## 協力工場 不良品連絡書

図番 XRM0C0-001A

品名 2mm BtoB コネクタコネクタ

# 不適合連絡書

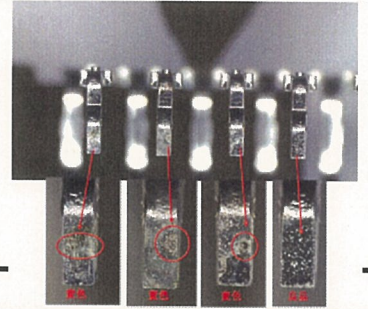
内容: 変色

テール部の変色  
リールの最初、最終部に発生。

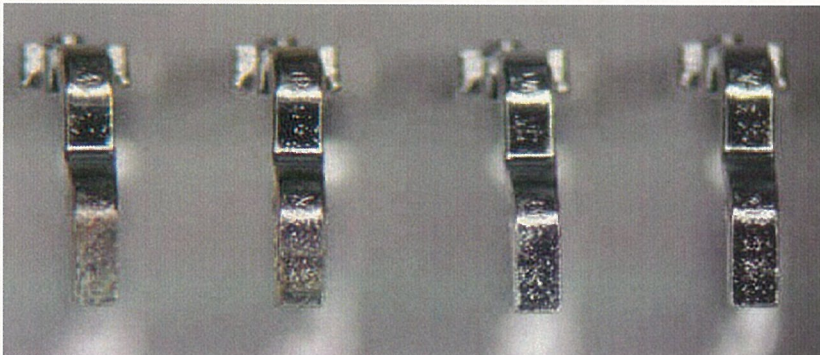
加温加湿試験条件:(温度105℃/湿度100%/4時間)

加速試験前変色外観(左の2ピンが変色)

加速試験後外観(試験前の外観と変化は無い)

加温加湿後のサンプル外観

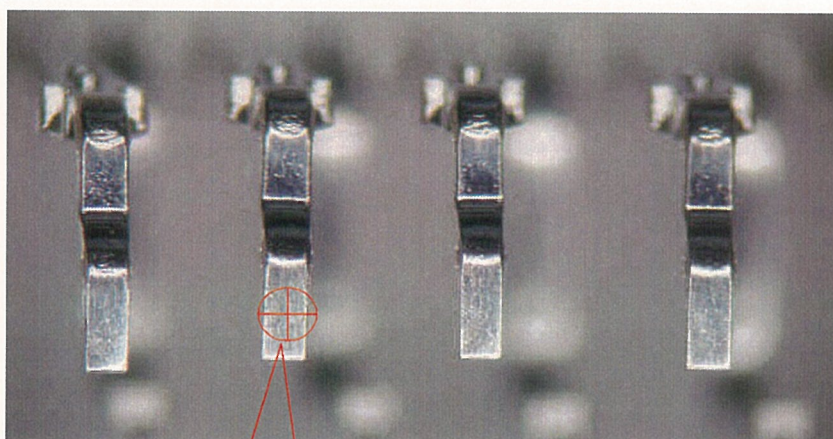
消しゴム綿棒を使いめっき表面を研磨した外観に於いて問題は無い  
(めっき厚についても差は無い)

めっき厚み測定位置  
(Sn-Pb4.7~5.0/cuF)
